**AMPLIAMENTO ALLA TERZA CORSIA  
TRATTO: BOLOGNA ARCOVEGGIO – FERRARA SUD**

## **PROGETTO DEFINITIVO STUDIO DI IMPATTO AMBIENTALE-INTEGRAZIONI V.I.A**

### **RISPOSTE ALLE RICHIESTE DI INTEGRAZIONI**

INTEGRAZIONI REGIONE EMILIA ROMAGNA

Differenze fra scenario con e senza svincolo di Castel Maggiore

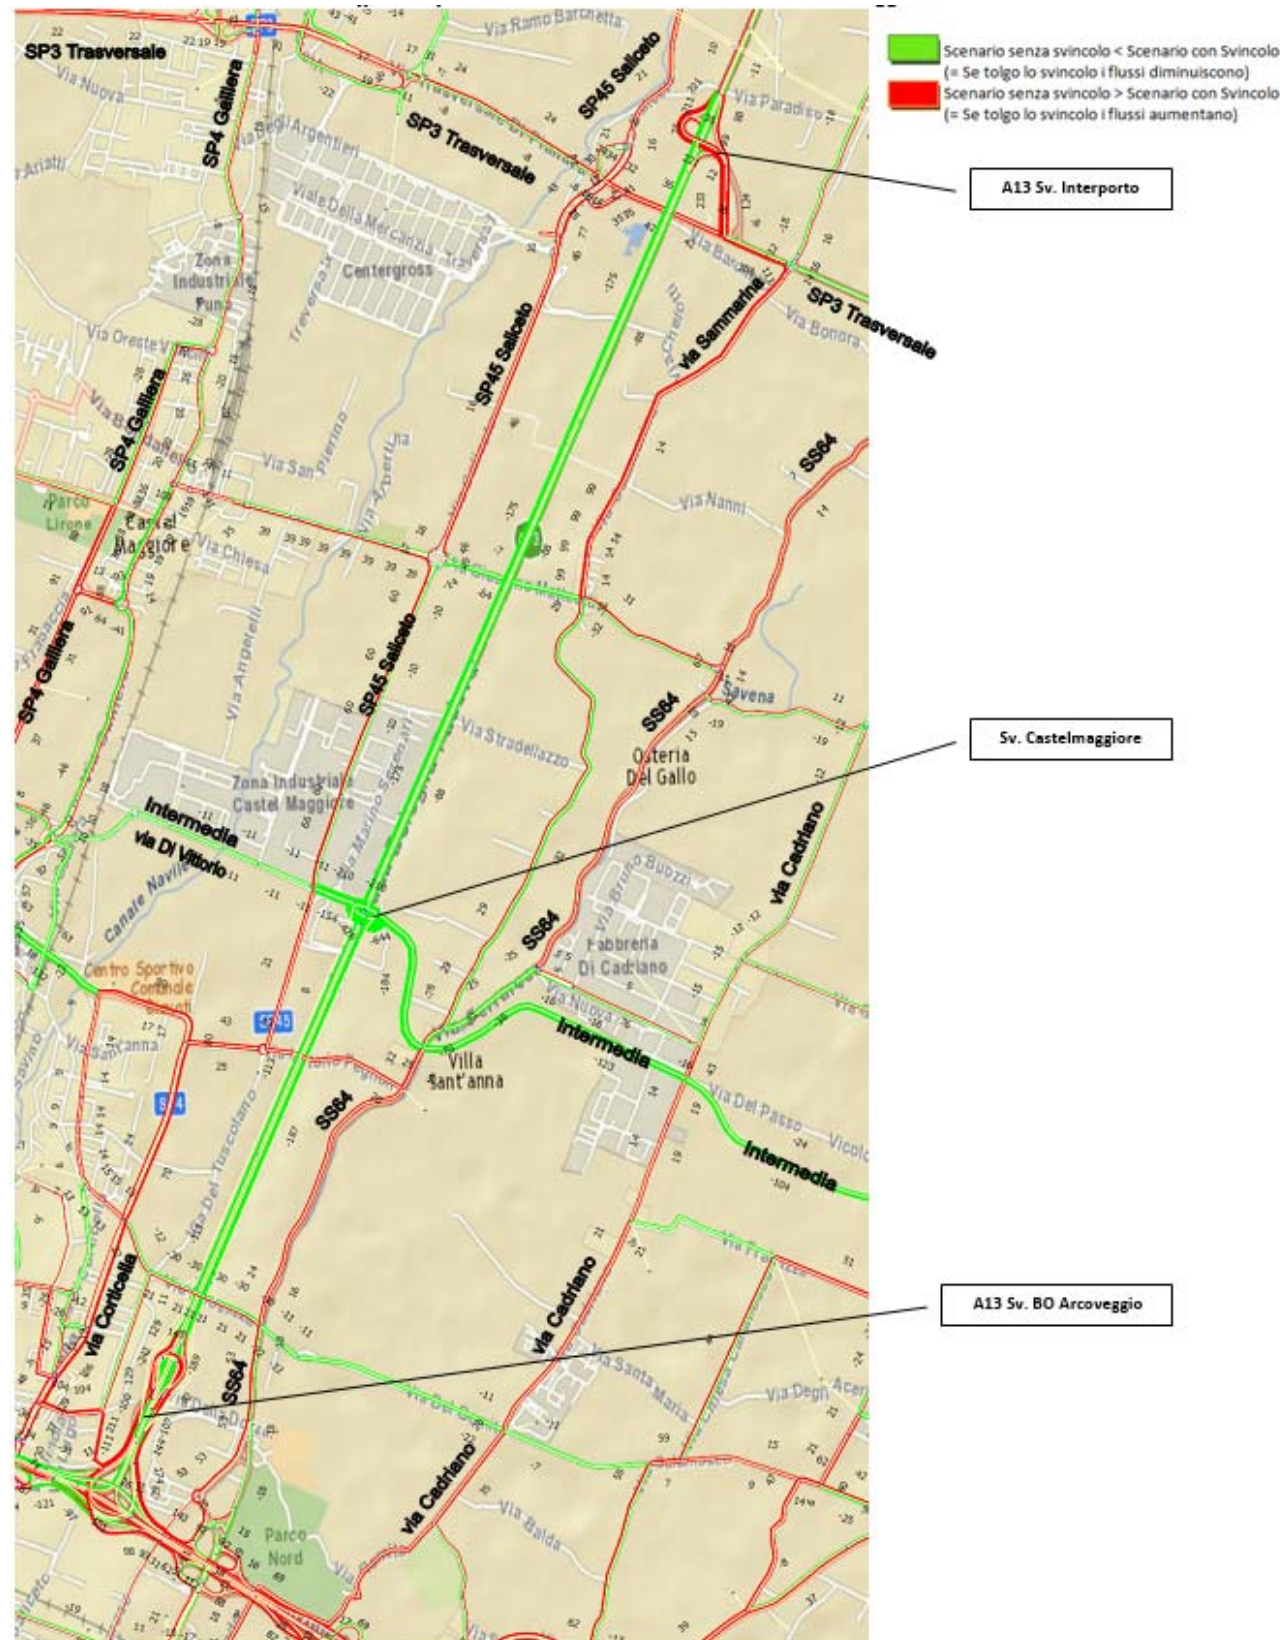
*in riferimento agli esiti e alle simulazioni presenti nello Studio trasportistico elaborato da Spea si chiede in particolare di indicare e quantificare il beneficio o il peggioramento per la viabilità ordinaria di adduzione con l'apertura del nuovo casello di Castelmaggiore, considerando che tale intervento attirerà volumi significativi di traffico rispetto allo scenario programmatico;*

La figura seguente riporta uno stralcio del grafo differenze scenario con e senza svincolo di Castel Maggiore. Il grafo differenze nella sua totalità è visibile nell'Allegato "ATR1009 – Studio di Traffico: Flussogramma differenza progettuale al 2025 con e senza svincolo di Castel Maggiore".

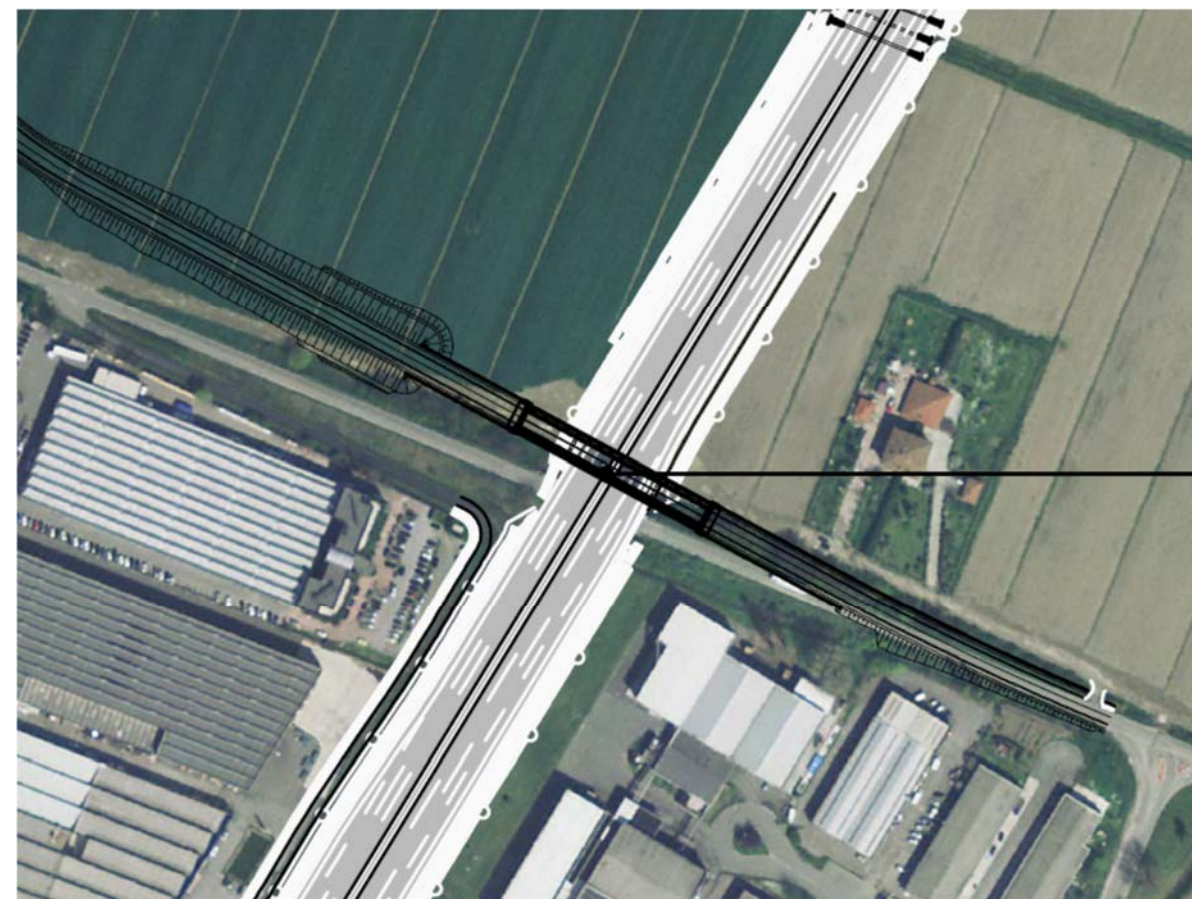
- b. per quanto attiene al disassamento della SP44 a seguito del nuovo ponte, si chiede un'attenta disamina delle considerazioni che hanno portato a questa soluzione progettuale in quanto tale variazione di tracciato comporta la creazione di raccordi curvilinei che possono costituire pericolo per la sicurezza stradale. Questo in quanto allo stato attuale la SP44 presenta un andamento rettilineo e l'assenza di elementi che potrebbero indurre a ritenere opportuno un cambio di tracciato;

Si precise che la progettazione stradale è pienamente conforme alla normativa di riferimento e pertanto non costituisce pericolo alla sicurezza stradale.

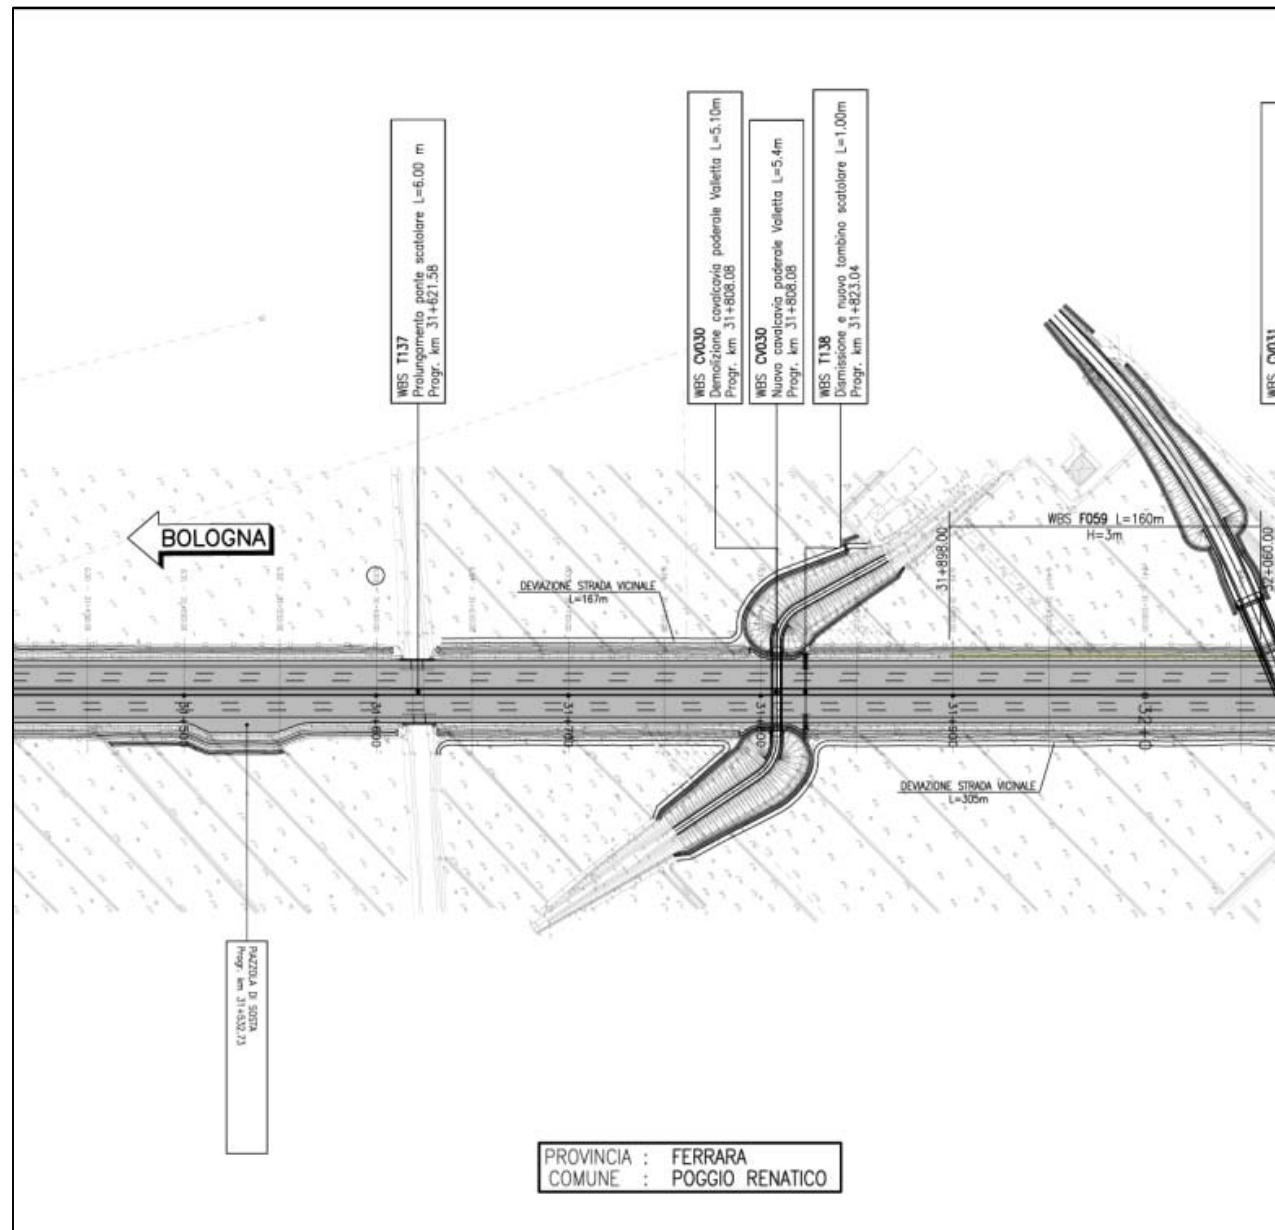
- *Scolo circondariale San Martino – si chiede di verificare l'ubicazione del tombino T137 nella tavola AMB-QPGT-044 in quanto non coincide con il canale; si chiede inoltre di indicare la chilometrica esatta dell'attraversamento;*

La posizione corretta dello scolo San Martino è rappresentata nell'elaborato STD 0201-1 "Planimetria di Progetto Tav. 11 di 12" come da stralcio riportato nel seguito, quanto indicato nell'elaborato AMB-QPGT-044 è un refuso da non considerare.
